Baukunstbeirat

Errichtung eines Mehrfamilienhauses mit Stellplätzen, Faust-von-Stromberg-Str. 22, Erlangen-Dechsendorf

Gutachten aus der BKB-Sitzung vom 17.09.2020

Sitzung am 22.10.2020

FREIFLÄCHENPLAN

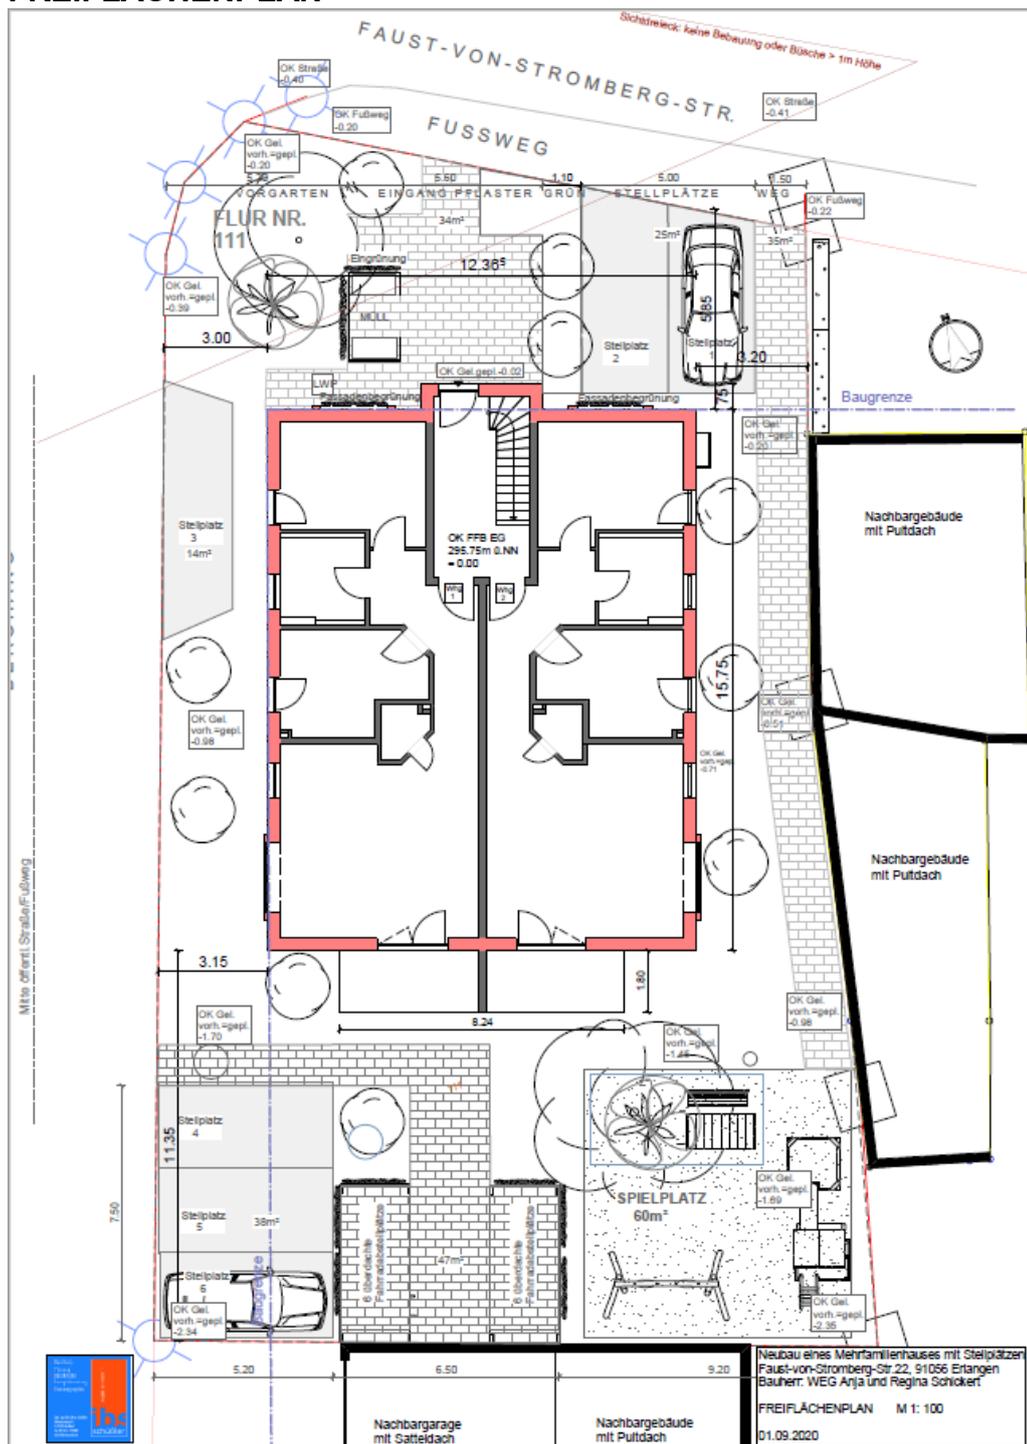
Mit einer Grundfläche von annähernd 200 m² für das Wohngebäude, den erforderlichen 6 PKW-Stellplätzen, zusätzlich der Erschließungswege und 12 Fahrradabstellplätzen, die sich außerhalb der überbaubaren Grundstücksfläche befinden, wird das Grundstück über ein verträgliches Maß hinaus überbaut bzw. versiegelt. Das zeigt sich an den verbleibenden sehr kleinen grünen Restflächen, die es nicht vermögen, dem Außenraum den Anschein eines Gartens zu geben.

Der Baukunstbeirat empfiehlt dazu, die Dimensionen der Bebauung zu verringern und über wohnlichere Grundrisse mit besserer Orientierung nachzudenken. Durch eine Verringerung der Wohneinheiten könnte der Freiraum von Stellplätzen entlastet werden. Eine Bündelung der Wege und Zufahrten bzw. Stellplatzflächen sollte ebenso erfolgen. Insgesamt sollten die bisher gezeigten sehr vordergründigen Gestaltungselemente einer soliden, ruhigen Fassadengestaltung weichen.

NORDANSICHT

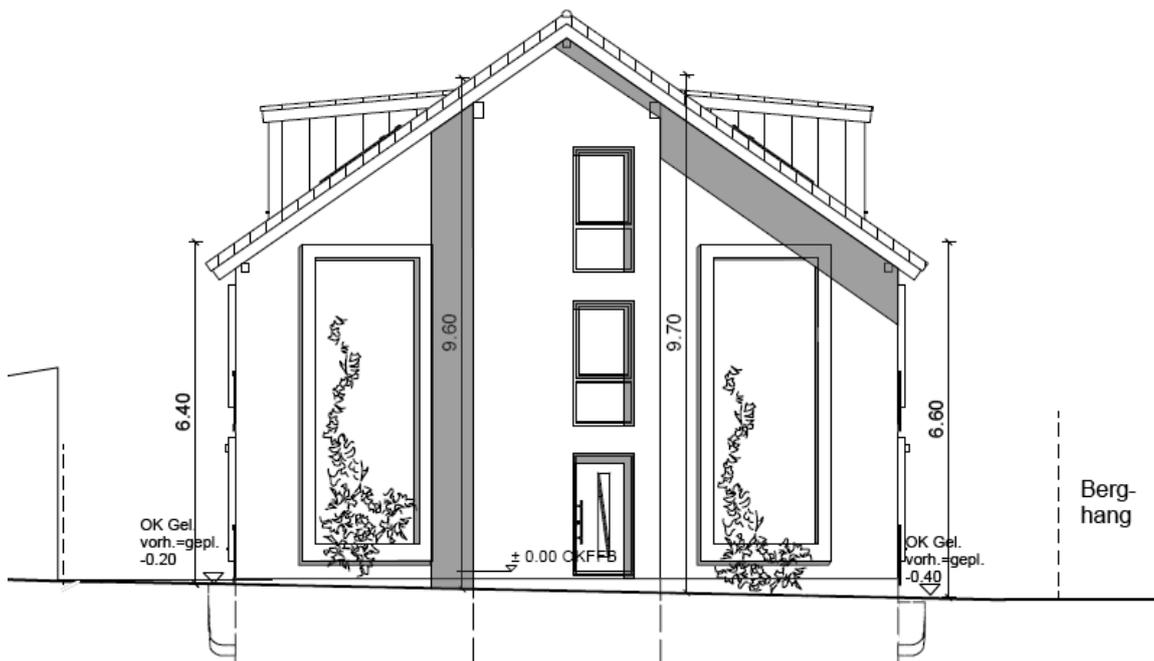
Unverständlich ist nach Meinung des BKB, dass die Nordseite, bis auf das Treppenhaus, fensterlos ist und die dahinterliegenden Schlafzimmer auf einen Parkplatz oder eine Garagenwand blicken.

Die überzogene Dimensionierung des Gebäudes ist auch daran ablesbar, dass mit dem Ständerker die Baugrenze überschritten wird und die Wandhöhe an drei Seiten die festgesetzte Wandhöhe überschreitet.

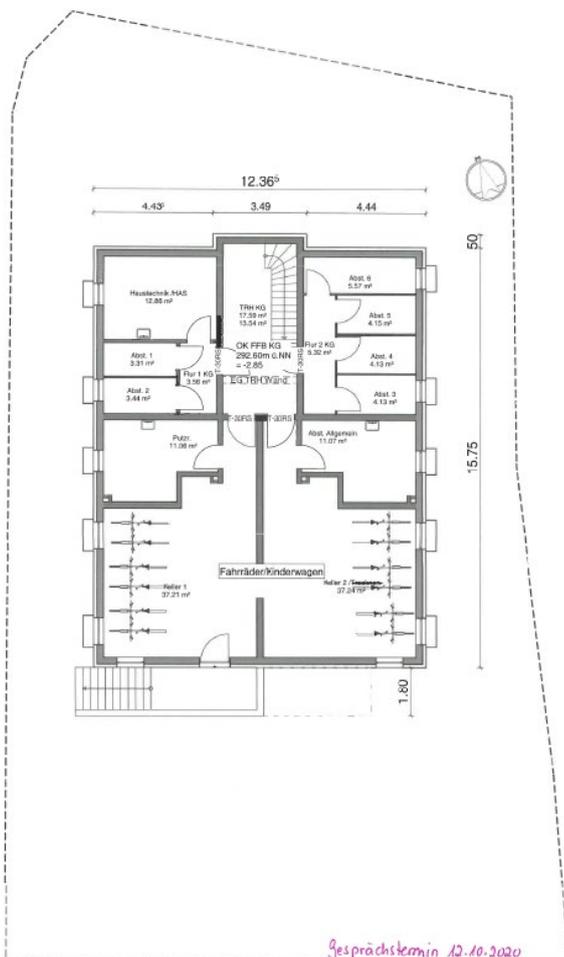
Von den übersendeten Varianten ist für uns die Variante 2 genehmigungsfähig. Bei dieser Variante würden wir die Verlegung des nördlichen Stellplatzes weiter nach Norden außerhalb des Baufensters wünschen, um die versiegelte Fläche zu minimieren. Die Variante 4 wäre aus unserer Sicht nicht genehmigungsfähig, da ein Übermaß an Grundstücks-Versiegelung vorliegt.

Inhaltlich finde ich die Variante (3) mit dem Carport mit begrüntem Dach am besten. Die Grundstückszufahrten sind vertretbar, da es sich um ein Eckgrundstück handelt und jeweils ausreichend Vorgarten neben den Zufahrten verbleibt.

- 2) Gebäude liegt jetzt komplett in
 - 3) Treppenhauseingänge wurden in H
 - 4) Schlafzimmer erhalten Nordter
 - 5) EG+OG Grundrisse wurden ve
=> Spielplatz kann entfallen
 - 6) Fahrradabstellplätze sind nun 7
 - 7) Weg an östl. Grenze wurde en
=> Möglichkeit für größeres P1
- Variante 2:**
 Carport für Stellplätze 4-6
 Stellplatz 3 liegt jetzt im Norden
